改善箇所説明図

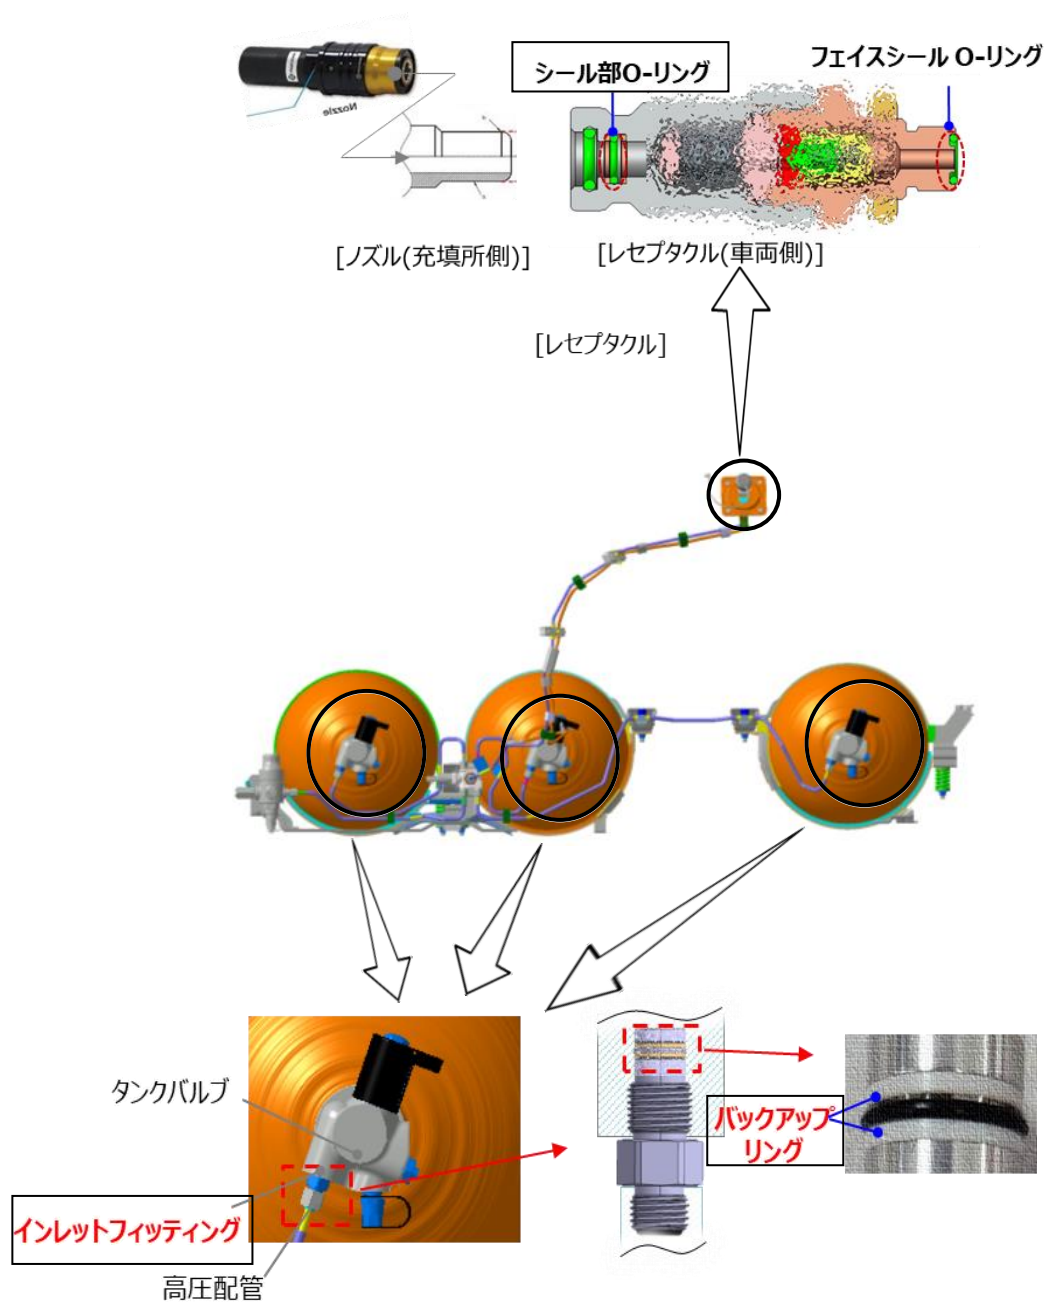
上記3箇所の は不具合発生箇所を示す

水素配管において、配管連結ソケット部のバックアップリング剛性不足及び車両側充填ソケット内部 O リングの成型不良により、水素燃料の充填末期時の高圧・低温状態で一時的に漏気が発生するおそれがある。

全車両、回収を行う。
